改善箇所説明図

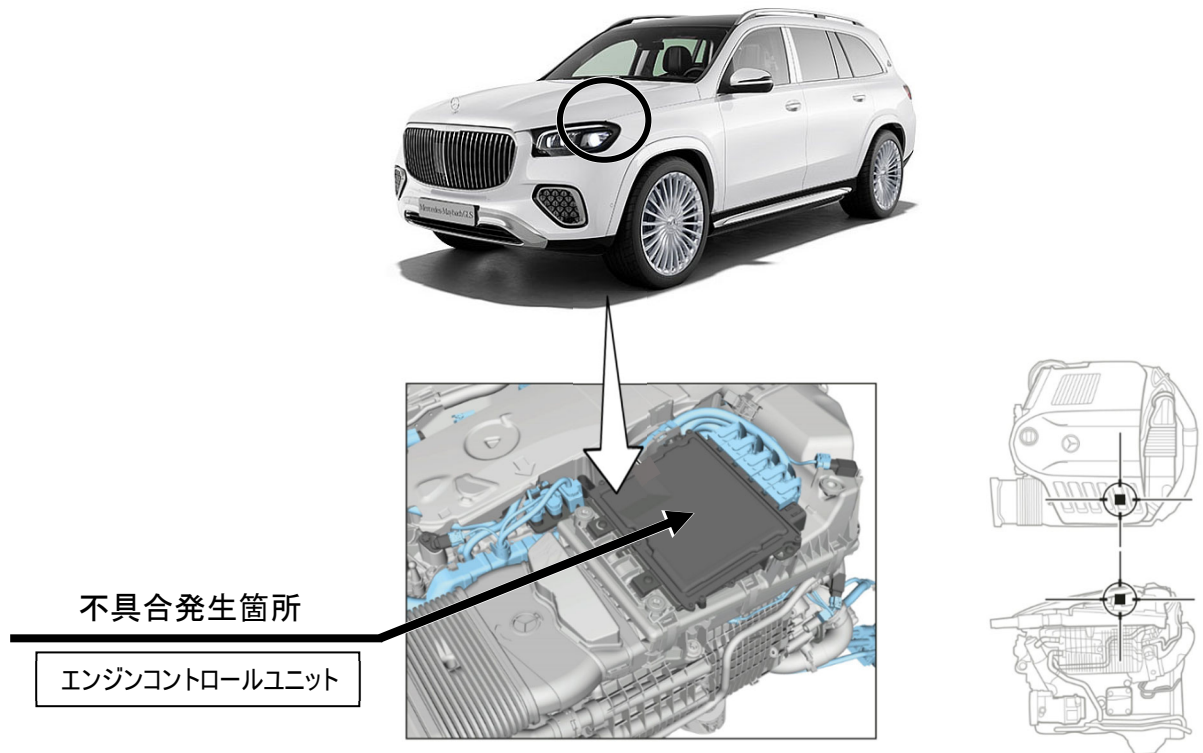
注: は、制御プログラムを書き換える部位を示す。

エンジンコントロールユニットの制御プログラムにおいて、車両設定値が不適切なため、触媒暖機時にインジェクタの製造公差に対応できず失火することがある。そのため、失火の回数によってはエンジン警告灯(MIL)が点灯して対象気筒の燃料噴射が停止することでエンジン振動が増加し、最悪の場合、排出ガス値が規制値を超えるおそれがある。

全車両、エンジンコントロールユニットの制御プログラムを対策された制御プログラムに書き換える。

識別 : 車台番号の付近に黄色の識別ペイントを塗布する
